▶ 8ビットタイマ制御方法の制約に関するご連絡

東芝マイクロコントローラ 900 ファミリー

8ビットタイマ制御方法の制約に関するご連絡

■PWM モード時の例

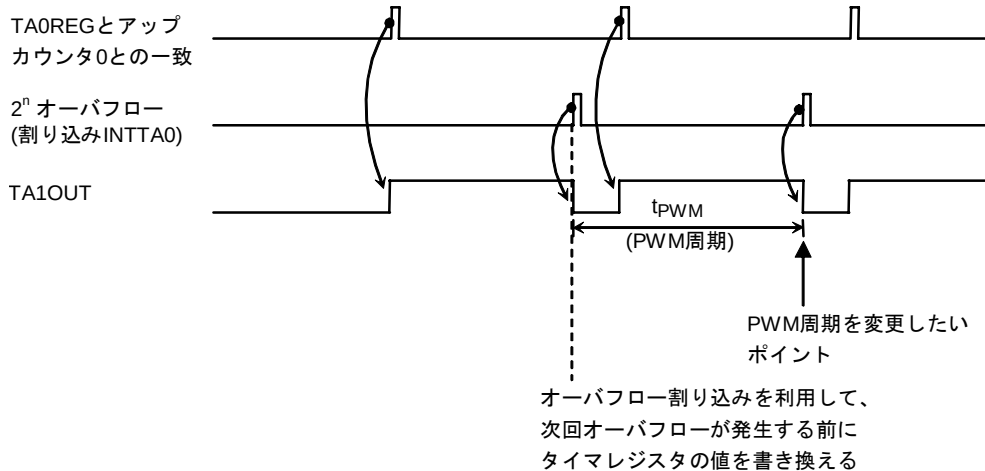
8ビットタイマにおいて PWM モードや PPG モードを使用時にダブルバッファを利用する場合は、注意が必要です。

タイマレジスタの設定値と、アップカウンタが一致して、オーバフローが発生するタイミング直前にレジスタバッファのデータ更新を行うと、設定値と異なる波形信号が出力される場合があります。

その為、PWM モードではオーバフロー割り込みを利用し、次回のオーバフローが発生する6サイクル前までに ($f_{sys} \times 6$)、レジスタバッファの更新を終了するようにしてください。

また、PPG モードを使用の際も同様に、周期のコンペアー一致割り込みを使用し、次回の周期コンペアーが一致する6サイクル前までに、レジスタバッファの更新を終了するようにしてください。
